TB1196

LuK Service Info

Part Nr. 228 0091 10 – 280/280mm TGU6

Info: New design / Neues Design / Nouvelle conception / Nuevo diseño / Nuovo disegno / Nuovo segno

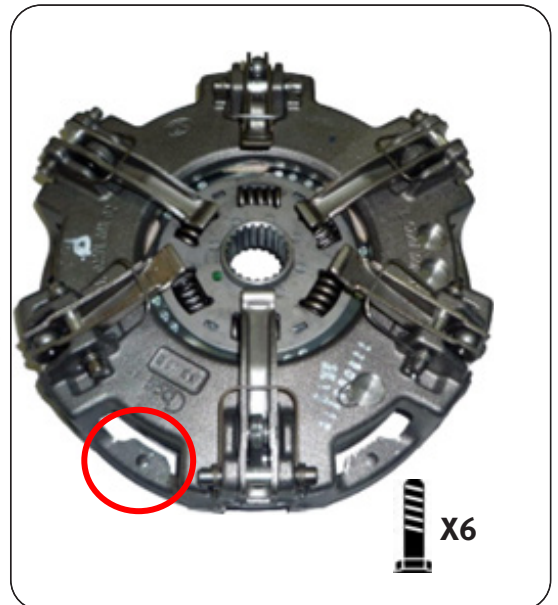
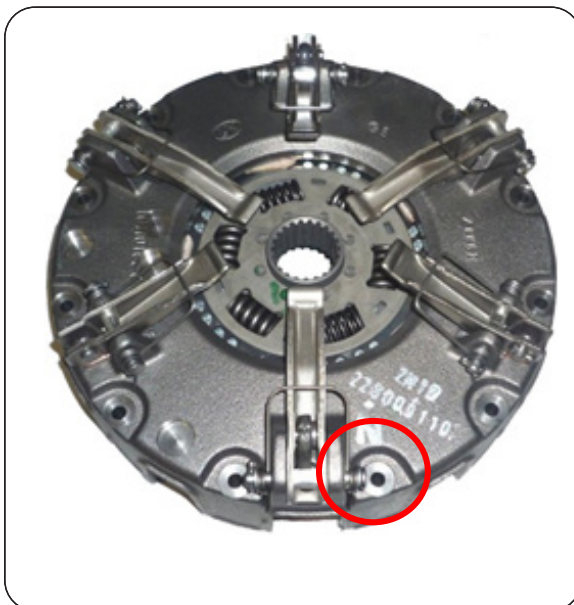
This new design utilises the latest clutch technology, using a vented housing for improved cooling and heat dispersal. Fully interchangeable with existing clutches with no modifications required to vehicle or flywheel. A new fixation bolt set 411 0164 11 6 x M8 x 1.25 x 50mm + Conical washer is supplied with new designs to accommodate the lower housing.
